ABWÄGUNG ZUR ÖFFENTLICHKEIT

Zur 1. Änderung der Satzung über die Festlegung des im Zusammenhang bebauten Ortsteils

Landgemeinde Titz – Ortslage Müntz

Beschlussfassung zum Satzungsbeschluss

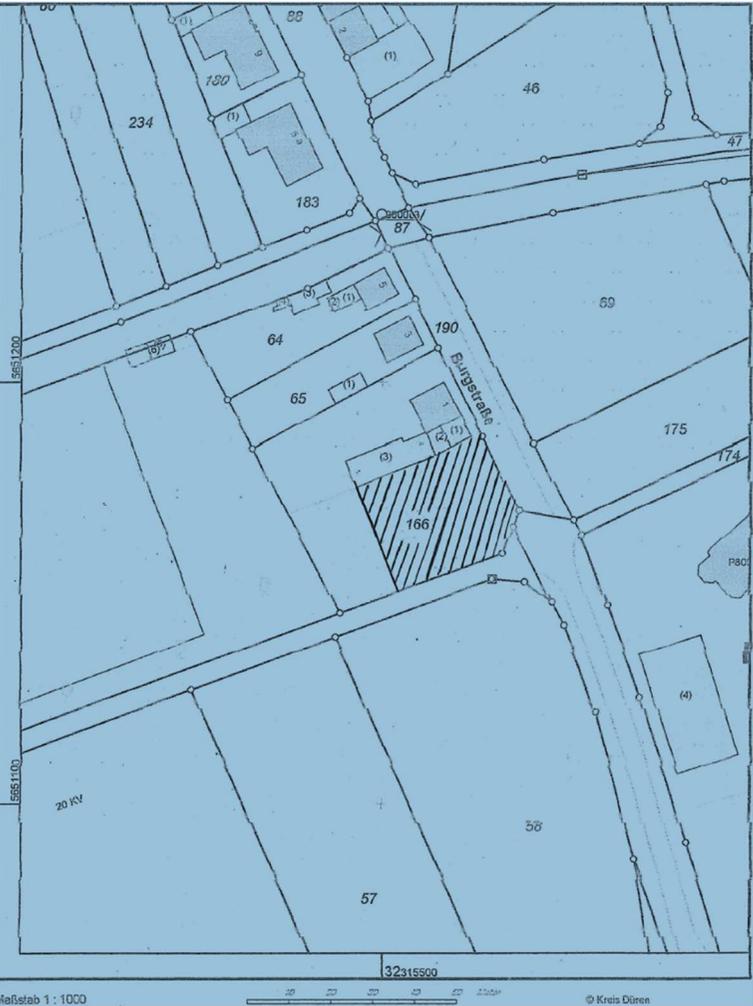
Stellungnahmen	Abwägungsvorschläge	Beschlussvorschläge
<p>6.4 Einschätzung zur Abrundungssatzung (7)</p> <p>In der Einschätzung zur Teilfläche 5 kommt (7) zu den Prüfergebnissen, dass:</p> <ol style="list-style-type: none"> 1. eine Bebauung nach §34 Abs. 1 oder Abs. 2 BauGB nicht möglich sei und die Fläche sich nicht für eine Klarstellungssatzung eigne, 2. die verfahrensgegenständliche Fläche aktuell nicht bebaut sei und im Flächennutzungsplan (FNP) nicht als Baufläche dargestellt sei, 3. die Voraussetzungen einer Entwicklungssatzung gemäß § 34 Abs. 4(1) Nr. 2 BauGB nicht vorlägen, 4. es sich um einzelne, bebaubare Außenbereichsflächen handle, 5. eine Prägung durch die angrenzende bauliche Nutzung vorläge, 6. eine geordnete städtebauliche Entwicklung möglich erscheine, obwohl die Flächen im FNP nicht als Bauflächen ausgewiesen seien, 7. eine Erschließung der Teilfläche 5 über die Burgstrasse möglich sei, 8. bzgl. der Verpflichtung zu einer UVP Anhaltspunkte fehlen würden, 9. bzgl. der Schutzgüter nach §I Abs. 6 Nr. 7 Buchstabe b BauGB die notwendigen Unterlagen nicht vorliegen und 10. für die Prüffläche eine Einbeziehungssatzung möglich erscheint. <p>Das Prüfergebnis 5. basiert dabei auf den nachfolgend angesprochenen nicht zutreffenden bzw. widersprüchlichen Annahmen.</p> <p>Nicht zutreffend ist, dass der an das Flurstück 166 angrenzende Gebäudeteil ein Wohnbereich darstellt (siehe hierzu die</p>

Stellungnahmen	Abwägungsvorschläge	Beschlussvorschläge
<p>Ergebnisse der Prüfung in Kapitel 6.2 dieser Stellungnahme). Widersprüchlich wird in der Bestandsbeschreibung von (7) von einem angrenzenden Wohnhaus gesprochen. Im Prüfergebnis wird jedoch auf dieses Gebäude kein Bezug genommen, sondern im Sinne von "angrenzend" auf die auf der anderen Seite der Burgstrasse befindlichen Wohnhäuser.</p> <p>Jedoch stellt weder die Burgstrasse selber eine bauliche Anlage dar noch grenzen die Wohnhäuser in diesem Bereich im Sinne des BauGB (I) unmittelbar an die Teilfläche 5 (siehe Begründung in Kap. 6.2 dieser Stellungnahme). Ferner wird das südlich befindliche Gelände "Burghof" als angrenzende, prägende Bebauung kreditiert. Für die Gebäude auf diesem Gelände gilt gleichfalls, dass es keine unmittelbar angrenzende Bebauung darstellt, da:</p> <ul style="list-style-type: none"> - das Gelände "Burghof" als landwirtschaftlicher Betrieb mit dazugehörigem "Wohnhaus" eingestuft ist, - das der Teilfläche 5 nächstliegende Gebäude eine Garage darstellt und - Teilfläche 5 und das dem Gelände "Burghof" durch einen Feldweg und einen Gartenbereich getrennt sind. <p>Im Hinblick auf die Frage der direkten Angrenzung wird in (7) auf den Feldweg als "Zäsur" (im Sinne eines Einschnitts bzw. einer Unterbrechung) hingewiesen (siehe auch Feldrain in Kap. 6.2 dieser Stellungnahme). In der abschließenden Bewertung in (7) findet dieser Sachverhalt unverständlicherweise keine Berücksichtigung mehr.</p> <p>Hinsichtlich der Erschließbarkeit der Teilfläche 5 wird die Möglichkeit einer Erschließung über die Burgstrasse beschrieben. Dies ist jedoch nicht mit einer bereits bestehenden Erschließung der Teilfläche 5 gleichzusetzen und begründet insbesondere nicht die Aussage in (2), Kap. 2, wonach die Teilfläche 5 schon erschlossen sei. In diesem Zusammenhang ist darauf hinzuweisen, dass im Zeitraum zwischen der Erstellung der</p>
